**FOREST. Rue du Charroi**

**DEMANDE DE PERMIS D'URBANISME:** Maintenir un panneau publicitaire de 36m<sup>2</sup>

**Avis de la CRMS**

Photo de la situation existante extraite de la demande

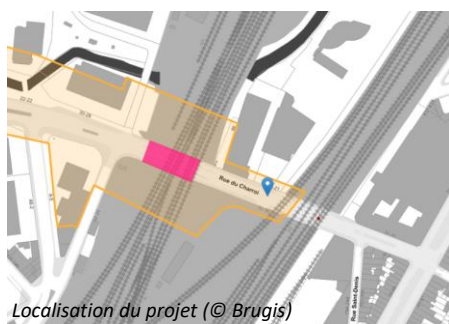
**La CRMS émet un avis défavorable.** Implanté devant l'une des culées du pont du Charroi, le panneau publicitaire en question nuit fortement aux perspectives vers et depuis l'ouvrage d'art classé. Il porte atteinte à la lisibilité du pont récemment restauré et dévalorise le paysage ferroviaire composé par celui-ci et son environnement urbain. La Commission demande l'application stricte des dispositions du RRU en matière de publicités et enseignes (Titre VI art. 4 §1 2°) qui interdit la présence de publicités dans les zones de protection de biens classés. Il convient dès lors de supprimer le dispositif. **La CRMS invite par ailleurs la SNCB à entretenir et requalifier les espaces verts de part et d'autre du pont de manière à créer un environnement de qualité au monument classé.**
